**Objet : demande de compléments concernant le dossier « MALAY-LE-PETIT (89)
- Création de deux centrales photovoltaïques au sol de 299kWc chacune »
déposé sur le portail de l'évaluation environnementale le 21/07/2025 (référence
004477/KK P)**

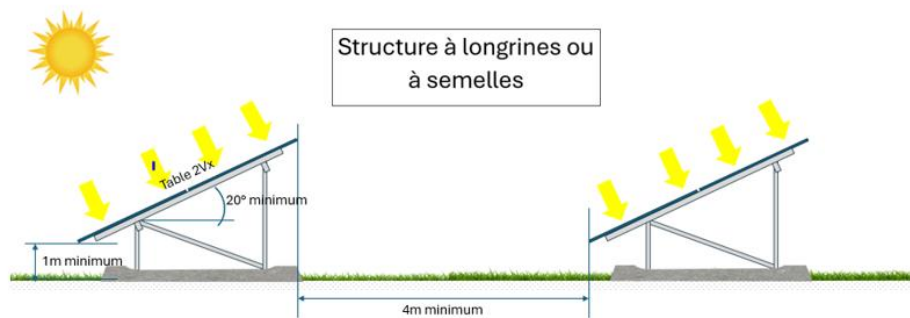
L'emprise au sol et la surface projetée des panneaux pour chaque centrale photovoltaïque ;

réponse 4.5

MACRO Planning des travaux

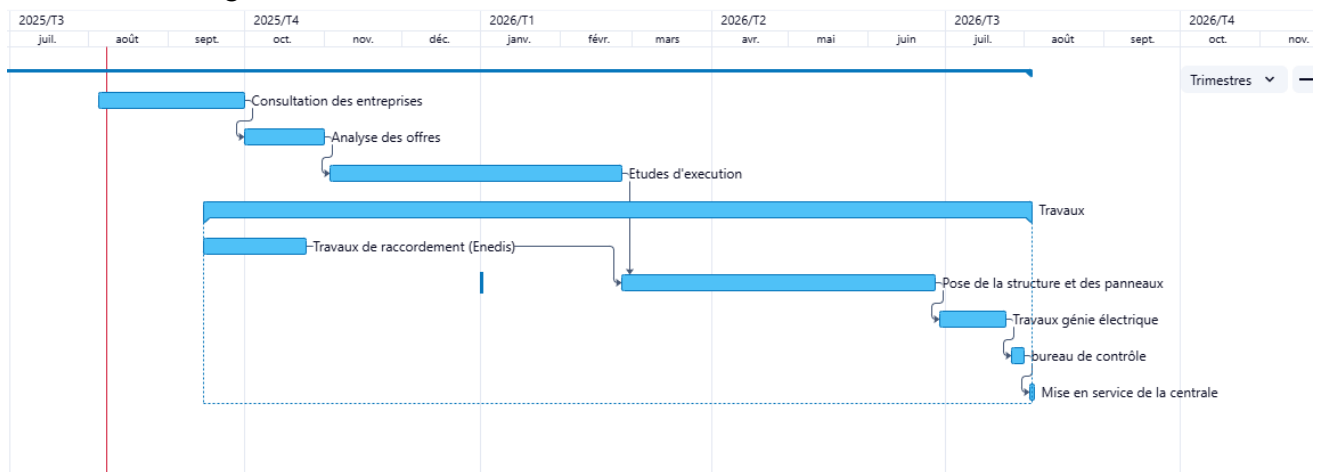
- Le calendrier des travaux précisant le début et la durée des travaux ainsi que les principales phases des travaux ;
